בית ספר נוף ים

סיכום מבדק שנתי

מבדקי בטיחות מנהל חינוך

ג' 19/3/2024 16:23

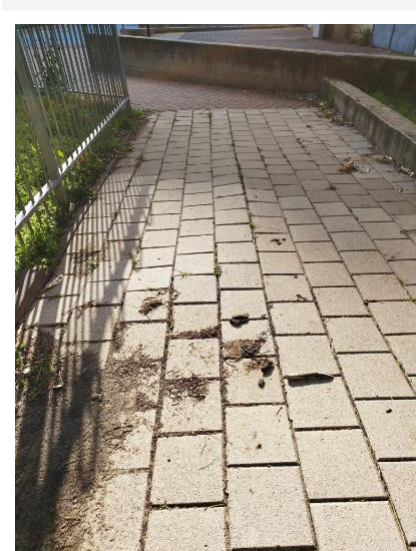
בסיס מעקה מדרגות
מאפשר טיפוס
לגובה מטר

חצר 2

הפרש גובה בין
מפלסים העולה
על 50 ס"מ ועד
2.5 מ' מחייב
התקנת מעקה
יציב בגובה 1.10
מטר לפחות.
כשהפרש מפלסים
מעל 2.5 מטר
גובה המעקה
1.20 מטר לפחות
לא תהיה אפשרות
טיפוס על סלעים.
במקומות שקיימים
מפלסים מסלעים
נדרש התקנת
מעקה, גידור או
כל פתרון הנדסי
אחר
